# Verzoek tot Wijziging

Algemeen	
<b>Project:</b>	Tramvervoersysteem Uithoflijn
<b>Initiatiefnemer:</b>	Projectorganisatie Uithoflijn
<b>VTW nr.:</b>	VTW-OG-082
<b>VTW nr (extern):</b>	
<b>Werknaam:</b>	Haltemeubilair Vaartsche Rijn
<b>Inhoudelijk behandelaar OG</b>	
<b>Inhoudelijk behandelaar ON</b>	
<b>Status</b>	definitief
<b>Type wijziging</b>	wijziging t.o.v. contract
<b>Tracédeel</b>	Tracédeel A

**Startnota ontwerp wijzigingen  
HOV-baan "Om de Zuid"  
Perronontwerp**

Projectnummer	IN160695	<b>ProRail</b>
Identificatiecode	B50-MKH-AU-1200158	
Uitvoerder	Uithofflijn	001
Project / Versie	Voertuigen Rijn HOV kabel en leidingen trace perron

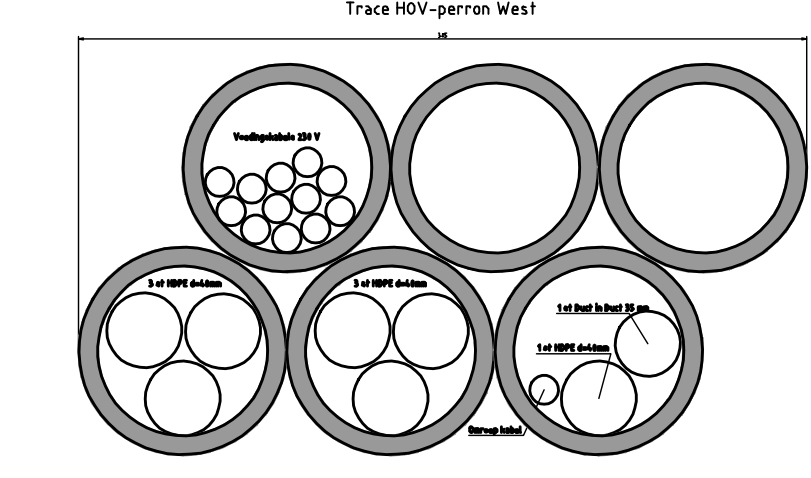
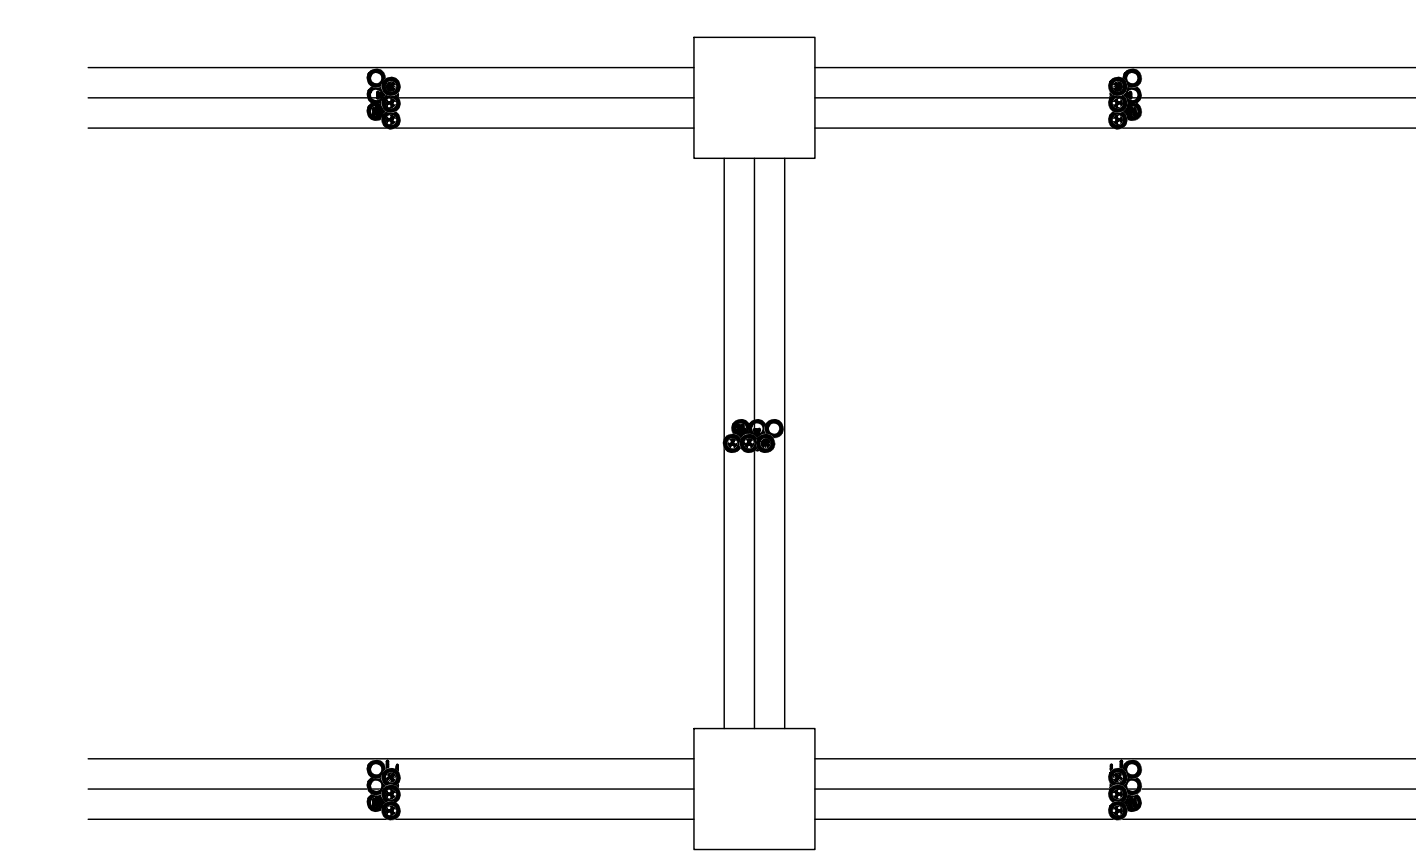
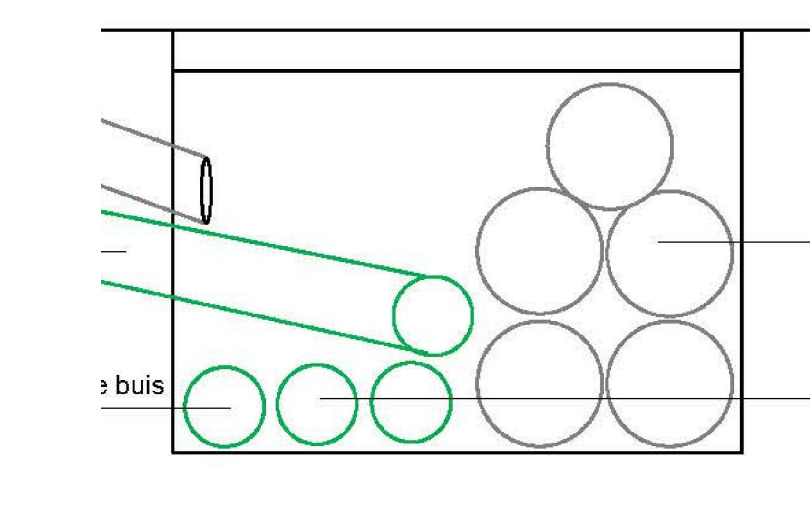
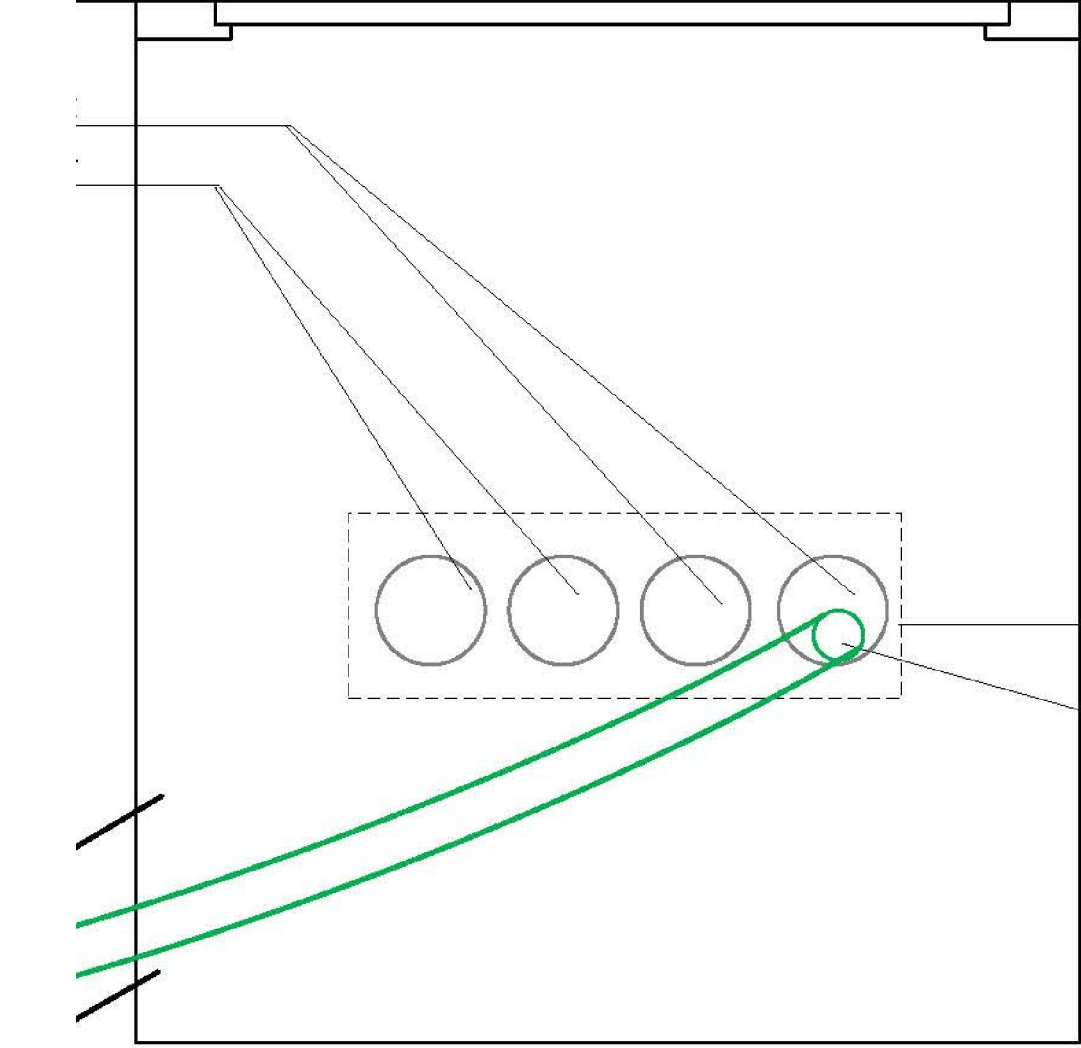
Aanleiding en oorzaak (korte omschrijving van proces en wijziging)
Perron Vaartsche Rijn is ontworpen op basis van de standaard perronoutillage van Regiotram (zie de bijlagen). Hiervoor zijn in de onderbouw van de halte reserveringen opgenomen in de wapening op basis van het ontwerp 2. <i>DO Tekening Vaartsche Rijn.pdf</i> (D12). De ankerposities van de ProRail huisstijl en de Regiotram standaard komen niet overeen.

Beschrijving wijziging
Ter verduidelijking: de VTW betreft de perronoutillage van halte Vaartsche Rijn: <ul style="list-style-type: none"><li>De perronoutillage <u>niet</u> conform de Prorail huisstijl uitvoeren.</li><li>De perronoutillage <u>wel</u> uitvoeren conform hoe Opdrachtnemer aan de eisen uit de VS01 invulling geeft voor de rest van het tracé, maar conform de kleuren zoals deze voor de Uithof gelden.</li></ul> NB: De reeds aangebrachte voorzieningen op het perron Vaartsche Rijn zijn aangebracht conform de huidige Regiotram outillage.

Voorstel eistekst		
Voorstel eistekst	Datum ingediend	Eis
Eis SE_01682 is niet van toepassing op halte Vaartsche Rijn. (a) De perronoutillage op halte Vaartsche Rijn dient uitgevoerd te worden conform de andere haltes langs de Uithoflijn, rekening houdend met de reserveringen die gemaakt zijn in de onderbouw (op basis van het ontwerp 2. <i>DO Tekening Vaartsche Rijn.pdf</i> ). (b) De kleurstelling van de perronoutillage op halte Vaartsche Rijn is conform de haltes op De Uithof (zie de VS01 en VTW-OG-010).	2016-01-13
